AEROPORTO DI FIUMICINO – MASTER PLAN 2030

Osservazioni al progetto definitivo e allo studio di impatto ambientale “Aeroporto di Fiumicino – Master Plan 2030, proponente ENAC nell’ambito della procedura di VIA ex Dlgs n. 152/2006.

Le sottoscritte Associazioni riconosciute di livello nazionale e locale, ai sensi del D.Lgs. 152/2006 inviano le seguenti **Osservazioni relative a “Aeroporto di Fiumicino – Master Plan 2030”**, proponente ENAC (Ente Nazionale per l'Aviazione Civile), la cui istanza è stata presentata al Ministero dell’Ambiente e della Tutela del Territorio e del Mare per essere sottoposto a **Valutazione di Impatto Ambientale**, con scadenza 30 maggio 2017.

Figura 15 – Busy day 2015 – Movimenti totali per fascia oraria

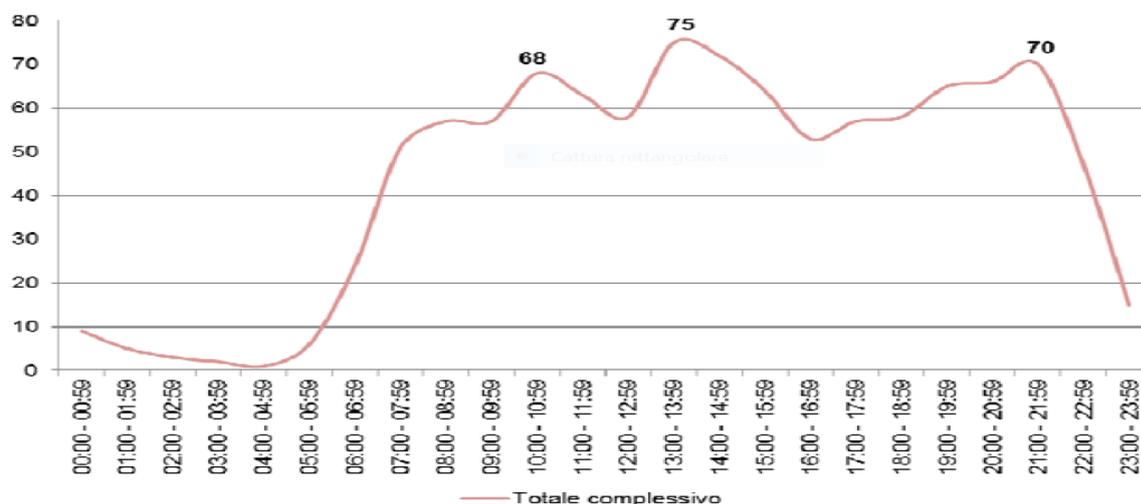
Si rileva come, anche aumentando il traffico del 40%, ovvero portandosi ai valori previsti per l'anno 2034, nell'arco della giornata si avrebbe una saturazione dell'attuale sistema di piste di FCO, che è di 90 movimenti/ora, solo in 3 distinte fasce orarie.

Stima andamento NO₂ 2017 Centralina 086

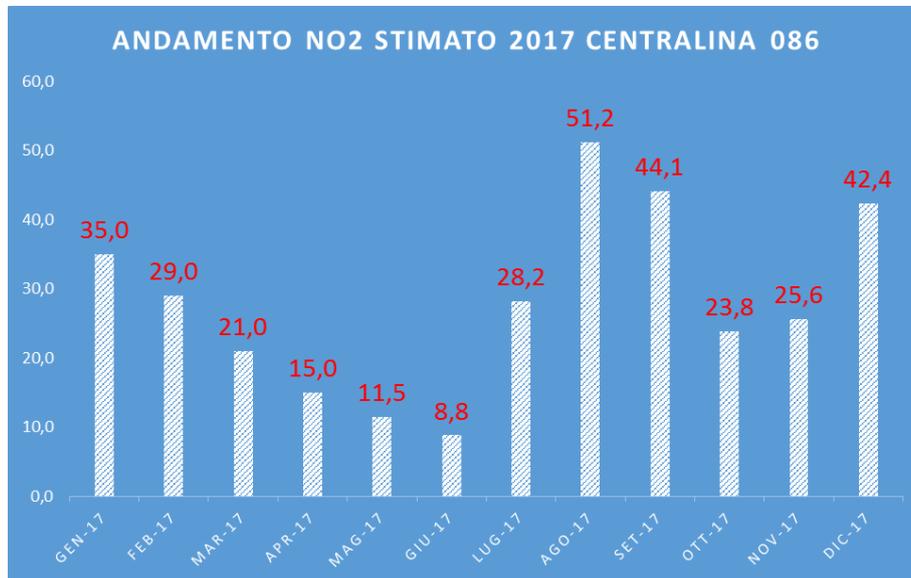
analizzando l'andamento mensile delle misure di NO₂ registrate dalla centralina 086 per l'anno 2016 (fig.3), andamento simile alla centraline dell'Autorità portuale (fig.4) risulta **un aumento dei livelli medi mensili a partire da Luglio in avanti rispetto ai livelli registrati nel periodo invernale.**

Questo, proiettato sulle misurazioni 2017 delle centraline 086 e 087 porta a considerare **altamente probabile uno sfioramento del limite annuo di NO₂ (40 microgrammi/m³) in quanto il valore stimato è di 46,5.**

Figura 7-9 Localizzazione delle centraline di rilevamento del rumore aeronautico costituenti la rete di monitoraggio aeroportuale

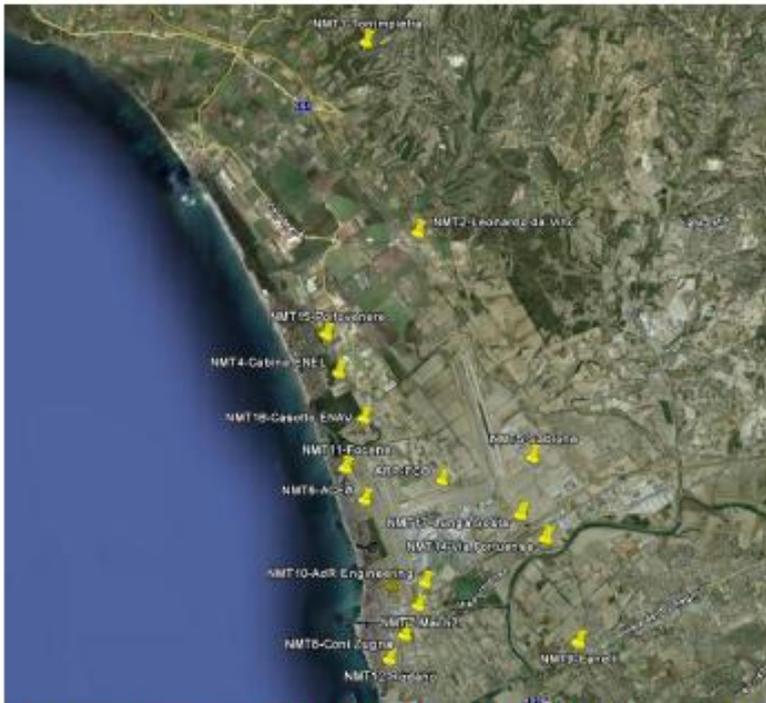
La centralina 5 posizionata in località Fregene registra un superamento dei limiti di legge del Laeq nelle ore notturne e le altre 4 centraline registrano superamenti sistematici dei limiti di legge del Laeq sia di giorno che di notte.

Alle stazioni di rilevamento gestite dall’ARPA situate all’interno delle curve isofoniche, vanno ad aggiungersi quelle della rete di monitoraggio acustico aeroportuale gestite direttamente dal gestore e dislocate nel territorio circostante come da seguente foto.
